**Verslag huishoudelijke elektrische installatie op laagspanning en zeer lage spanning****Algemeen:**

Referentie: 011-20260825-08	Datum controle: 25/08/2026
Keurder: 011

Eigenaar:	Onbekend	EAN-code:	Onbekend
Adres installatie:	Lambrechtschoekenlaan 292 bus 302, 2170 - Antwerpen	Nummer teller(s):	45137088
		Distributienetbeheerder installatie:	Fluvius
Datum uitvoering installatie:	☐ Vóór 01/10/1981 ☒ Tussen 01/10/1981 en 01/06/2020 ☐ Vanaf 01/06/2020		
Type:	☒ Wooneenheid ☐ Niet-huishoudelijk ☐ PV ☐ Batterij ☐ Laadpaal

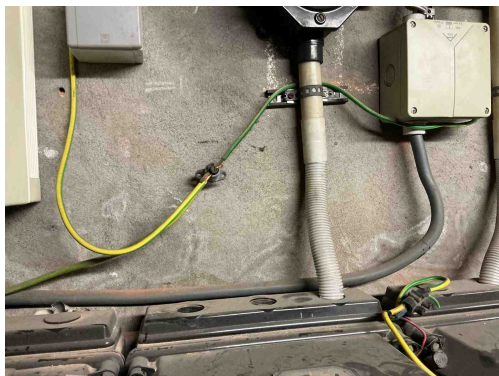
B34 - Het kabeltype van de meterbord verbinding aan de oorsprong van de installatie beantwoordt niet aan de minimale vereisten vastgelegd door de distributienet beheerder. (Boek1: 1.5 + SYNERGRID C1/107)

Opmerking: Oa VOB

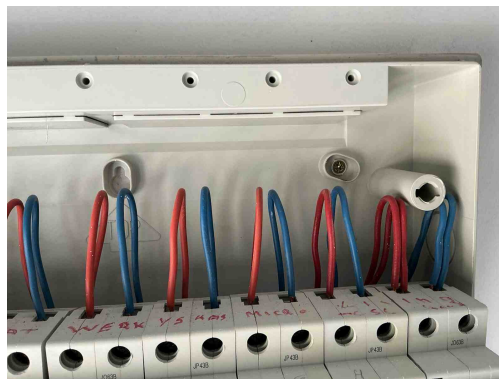
B17 - De voedingsspanning is niet op elk bord vermeld (Boek 1: 3.1.3.3).

Opmerking: Oa bord 1

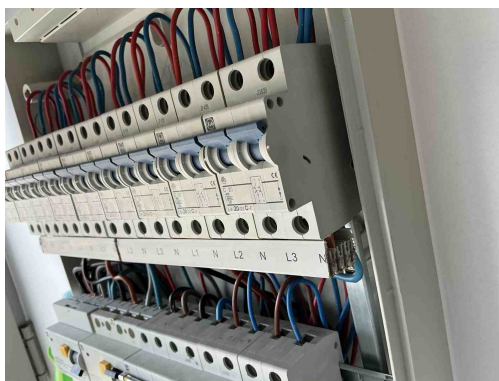
T21 - Het elektrisch materieel is niet geplaatst volgens de voorschriften van de fabrikant/ regels van goed vakmanschap . (Boek 1: 1.4.1.3)

Opmerking: Oa ophangvijzen bord 1, kamgeleider

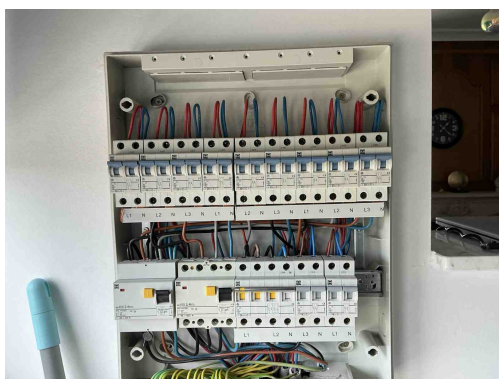
T21 - Het elektrisch materieel is niet geplaatst volgens de voorschriften van de fabrikant/ regels van goed vakmanschap . (Boek 1: 1.4.1.3)

Opmerking: Oa ophangvijzen bord 1, kamgeleider
